Ministero dell' Ambiente
e della Tutela del Territorio e del Mare
DIREZIONE GENERALE PER LA CRESCITA SOSTENIBILE
E LA QUALITÀ DELLO SVILUPPO

Oggetto: [ID_VIP: 5568] “Rifacimento Metanodotto Rimini – Sansepolcro” DN 650/750 (26”/30”) DP 75 bar ed opere connesse, Variante trenchless nei Comuni Verucchio (RN) e San Leo (RN). Proponente Snam Rete Gas S.p.A. Valutazione preliminare ai sensi dell’art. 6 comma 9 del D.Lgs. 152/2006 – Nota tecnica.

Oggetto della richiesta di valutazione preliminare

Fig. 1 – Ottimizzazione di tracciato rappresentata su CTR (in scala 1:10.000) nei Comuni di Verucchio (RN) e San Leo (RN) in provincia di Rimini. Il retinato rosso rappresenta il tratto (circa 800 m di lunghezza) realizzato con tecnologia di posa trenchless (microtunnel)

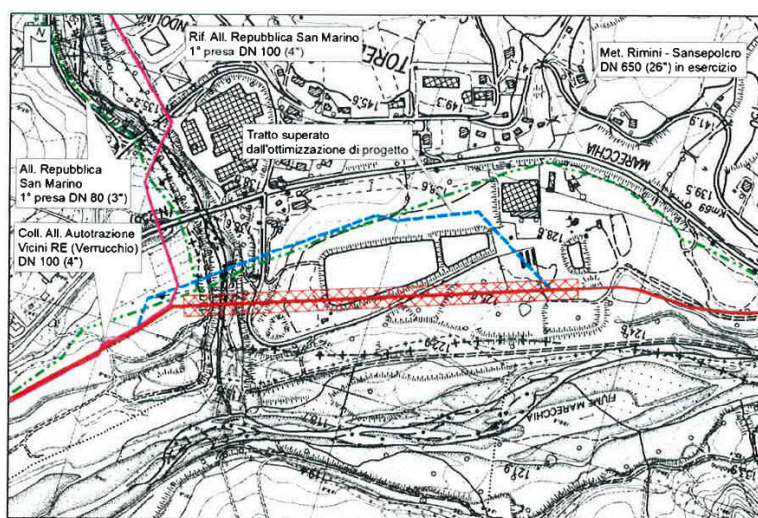
L'ottimizzazione di tracciato in oggetto ricade nei comuni di Verucchio (RN) e San Leo (RN) e riguarda essenzialmente uno scostamento del tracciato rispetto alla linea autorizzata e, in corrispondenza dello stesso, l'introduzione di un tratto di circa 800 m di lunghezza da realizzarsi con tecnologia trenchless (microtunnel) in luogo di scavi a cielo aperto (figura 1).

La soluzione proposta comporta una riduzione della lunghezza complessiva del tracciato di 120 m ed esclude inoltre, per la sua realizzazione, fatta eccezione di un breve tratto iniziale di 110 m, l'esecuzione di scavi a cielo aperto in quanto la variante, come già ribadito, sarà realizzata con la tecnica del microtunnel.

Nello specifico, relativamente all'uso del suolo e alla vegetazione, il tracciato ottimizzato rispetto al tracciato originario interessando un minore tratto a seminativo semplice (da 600 m a 110 m), azzerava l'impatto su suoli interessati da boschi di latifoglie, specchi d'acqua, greti fluviali, vegetazione ripariale, prati e pascoli, a differenza di quanto previsto dal progetto originario.

Relativamente alla componente paesaggio, il tracciato si colloca parallelamente alla direttrice del fiume Marecchia, in un contesto antropizzato e caratterizzato dalla presenza di un invaso artificiale. A tal riguardo, non sono stati forniti elementi sufficienti utili alla valutazione delle interferenze del nuovo tracciato in microtunnel con la falda freatica e con l'intorno dell'invaso artificiale.

Dal punto di vista delle modalità realizzative della variante, dalla documentazione fornita non si evince peraltro come sarà gestita la fase di cantiere, con particolare riguardo alla gestione delle terre da scavo.

Sulla base di tutto quanto precede, pertanto, si ritiene che gli interventi di cui trattasi necessitano di una valutazione ambientale secondo le disposizioni di cui all'art. 19 del D.Lgs. 152/2006.

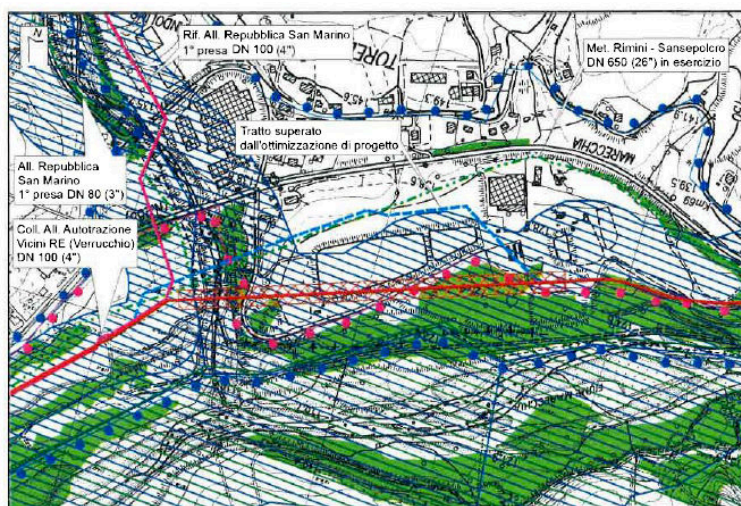
Dal punto di vista delle interferenze con aree sensibili o vincolate, si rileva che la variante interessa solo per un breve tratto lembi di zone riparie, non interessando zone costiere e ambiente marino né zone montuose e forestali.

Relativamente alle interferenze della variante con la presenza di riserve naturali, parchi e aree protette, si rileva che il metanodotto è localizzato nei pressi della ZSC “Torriana, Montebello, Fiume Marecchia” (cod. IT4090002). La Società rappresenta che il tracciato originario interferisce con la stessa per un tratto di circa 270 m, mentre il tracciato ottimizzato interessa una porzione di territorio inferiore, per una lunghezza di circa 110 m, in corrispondenza del tratto iniziale dell'opera. Dall'analisi della documentazione fornita, e in particolare dalle informazioni ricavabili dalla carta di cui alla figura 2, si rileva che il tracciato in variante interessa, seppur in micro tunnel, una nuova area della ZSC, per almeno 150/200 m di tracciato.
